Processo nº.: 02/550.394/2018

Assunto: Projetos do Complexo Cultural, Científico e Histórico do Serviço Geológico do Brasil - SGB na Urca.

Trata-se de análise de Projeto Básico para revitalização do complexo da CPRM na URCA, situado à Av. Pasteur, nº 404 – Urca, bem tombado municipal de acordo com o Decreto nº 13.275, de 11 de outubro de 1994.

Detalhe da implantação do prédio do CRG junto ao BTM.

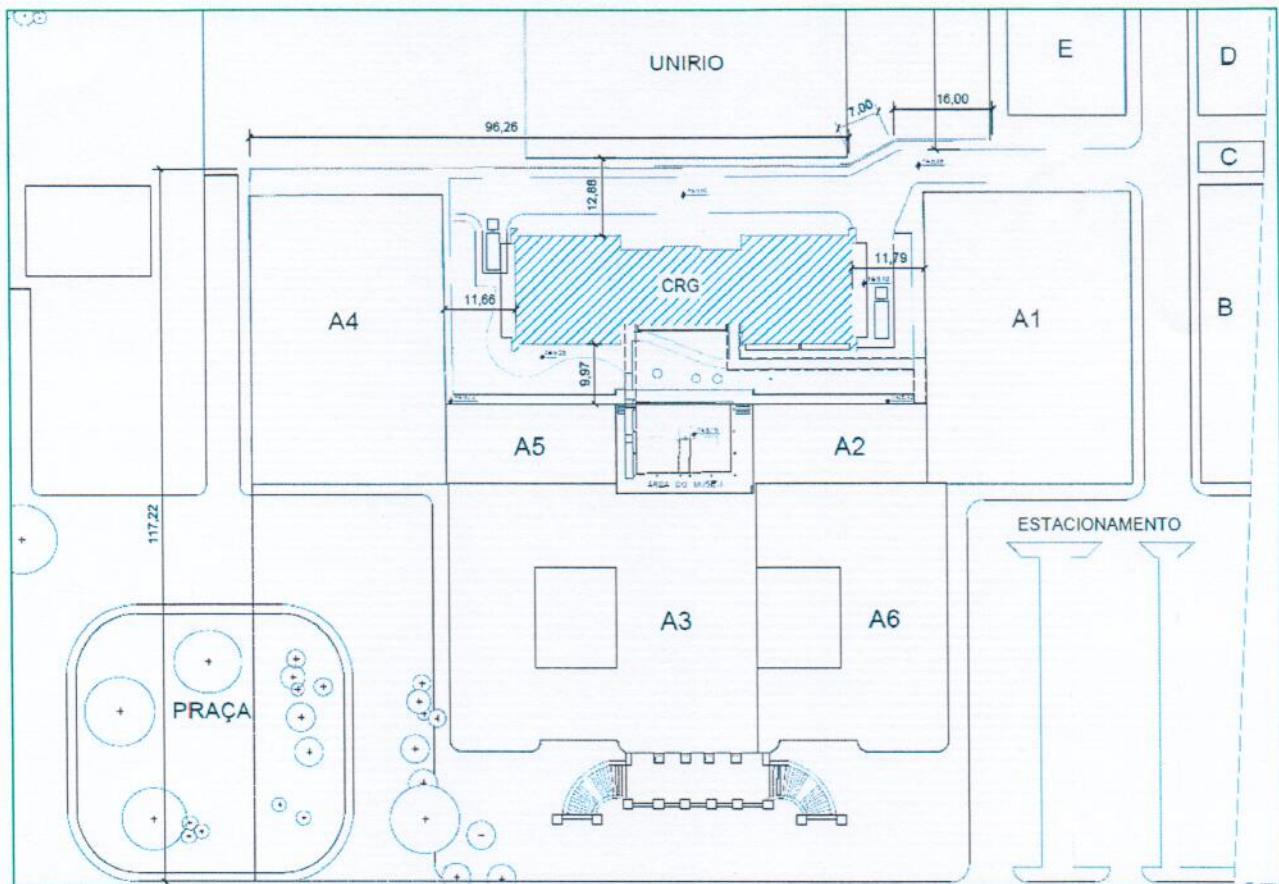
Tendo em vista a análise do material encaminhado referente ao prédio do CRG, nada tenho a opor quanto ao projeto apresentado, uma vez que o mesmo foi desenvolvido atendendo às recomendações anteriormente aprovadas pelo CMPC, conforme consta às fls. 17 do presente processo.

Estudo volumétrico com implantação da Litoteca dentro do terreno da CPRM.

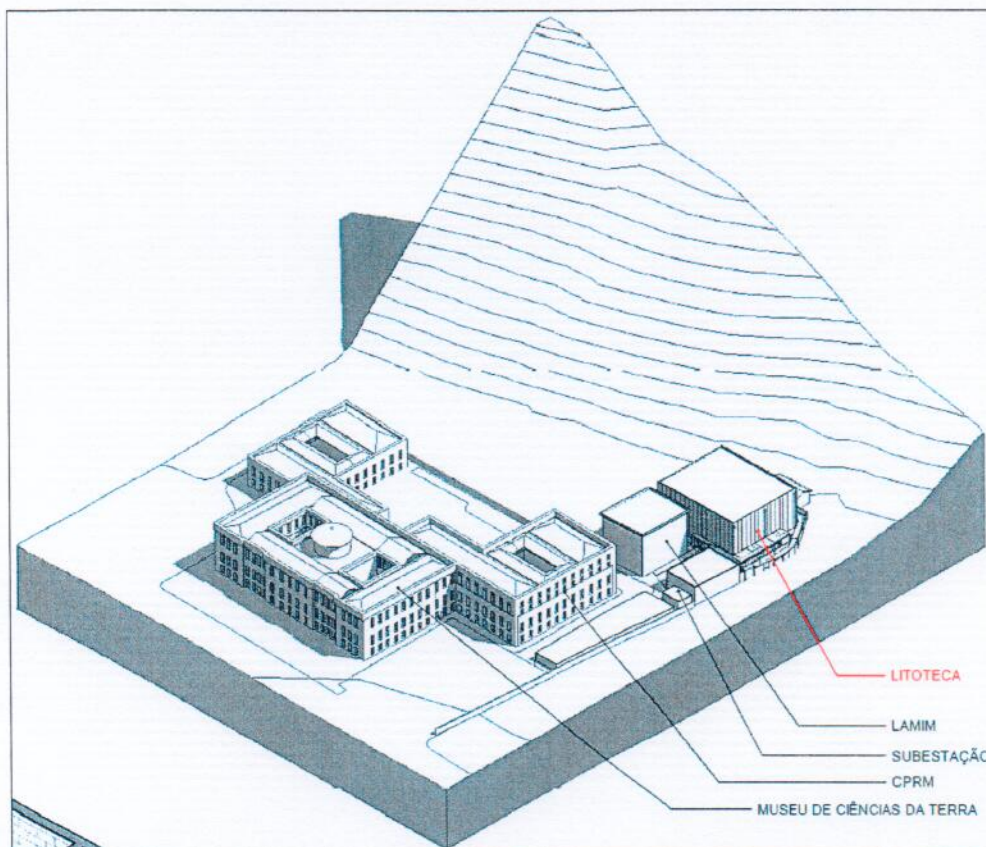
Considerando a análise do material referente a Litoteca da unidade Urca da Rede SGB de PDI com rochas e fluidos de bacias petrolíferas, que será integrada ao Complexo de Laboratórios e Museu da CPRM, nada tenho a opor quanto ao projeto apresentado, levando em conta que sua implantação se dará em local afastado do BTM, aos fundos do lote, atrás de prédio já existente, conforme pode ser observado na planta de localização apresentada.

Solução atualizada

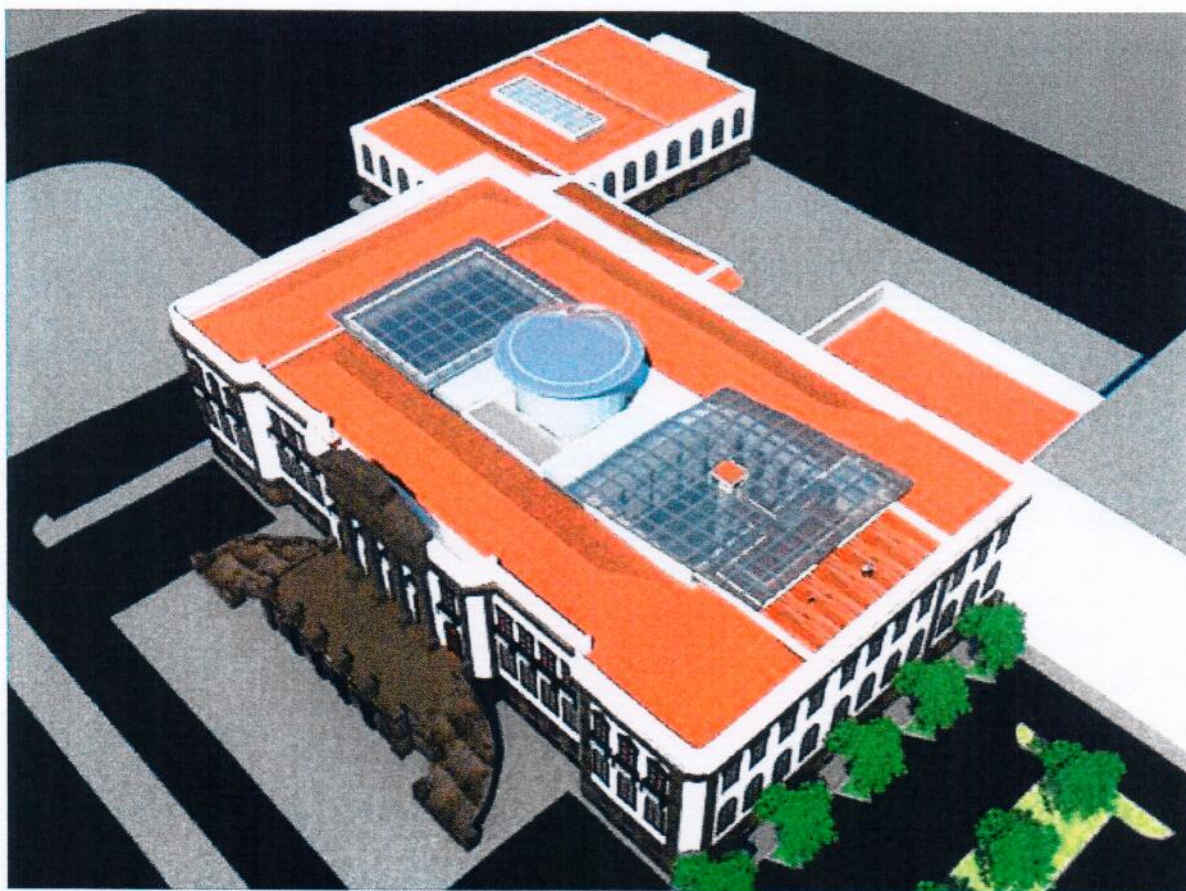
- Quanto à instalação de rampa fixa nos espaços que possuem soleira com diferença de nível, me oponho e sugiro que as rampas sejam removíveis, pois a fixação de tal elemento pode vir a danificar o tipo de pavimentação do ambiente em que a mesma será instalada;
- Quanto à implantação dos sistemas de segurança, alarme e combate a incêndio, nada tenho a opor, porém, os projetos devem ser elaborados com orientação deste órgão de patrimônio cultural;
- Quanto à proposta de implantação de terraço panorâmico com pequeno café na cobertura do bloco (A6) – área incendiada, cabe esclarecer que a proposta

apresentada alterava o conceito de restauração e recuperação da volumetria da edificação tombada, que havia sido perdida com o incêndio ocorrido em 1973.

Diante disto, foi solicitada uma reunião, na sede do IRPH, presentes a equipe de técnicos, Coordenadora da CCPC e a presidente deste Instituto, e membros do escritório responsável pelo projeto de recuperação e reconstrução do MCTer, objetivando adequar o projeto apresentado, de forma que a intervenção proposta não rompesse por inteiro a leitura do BTM. Tal consenso resultou em nova proposta elaborada pelos arquitetos, apresentada em uma reunião subsequente ocorrida no IRPH, em que a solução apresentada recupera dois trechos do telhado e insere o novo elemento arquitetônico (terraço panorâmico e café), entre os dois trechos de telhado e, nesta concepção, pode ser resgatada a antiga volumetria da edificação que havia sido perdida com o incêndio.

Sobre o café, será executada uma cobertura em vidro insulado e estrutura metálica, que se projetará até o pátio descoberto.

Considerando esta nova adaptação e a solução apresentada para o local, nada tenho a opor, quanto à proposta para a recuperação e adequação da cobertura do bloco (A6).
